**Avis de la Mission Régionale d'Autorité environnementale  
de Bourgogne Franche-Comté  
sur le projet de renouvellement et d'extension  
de la carrière alluvionnaire située sur la commune  
de Villemanoche (Yonne)**

n°BFC-2018-1792

Projet de remise en état du site (source : étude d'impact)

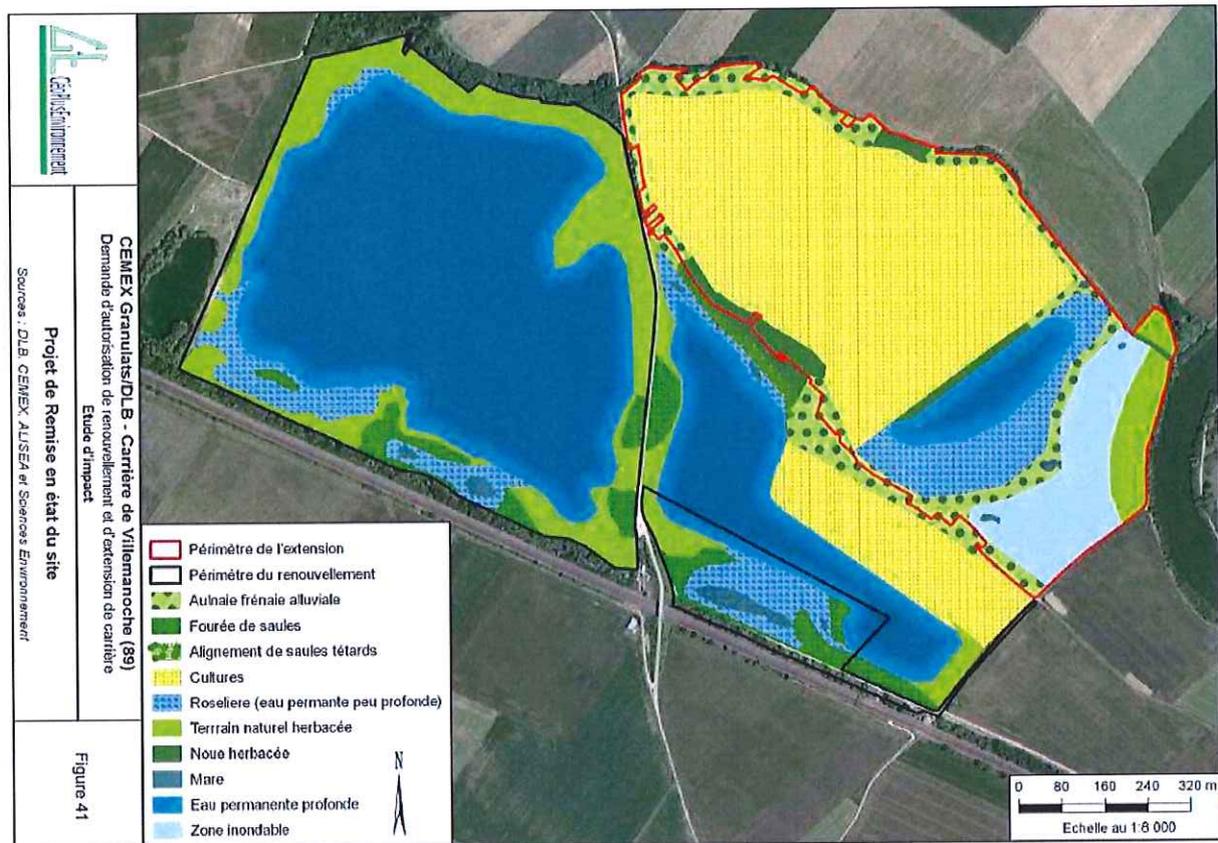
Un remblaiement avec apport de matériaux inertes extérieurs sera nécessaire pour le réaménagement, à hauteur de 140 000 tonnes par an. Ce remblaiement se fera par tranches successives, au rythme des phases d'extractions (principe = remblaiement d'un caisson 2 ans après l'extraction). **La MRAe recommande la plus grande vigilance quant au choix des matériaux de remblaiement, dont le caractère inerte devra être scrupuleusement vérifié et démontré, ces matériaux étant destinés à combler l'excavation opérée directement dans la nappe alluviale.**
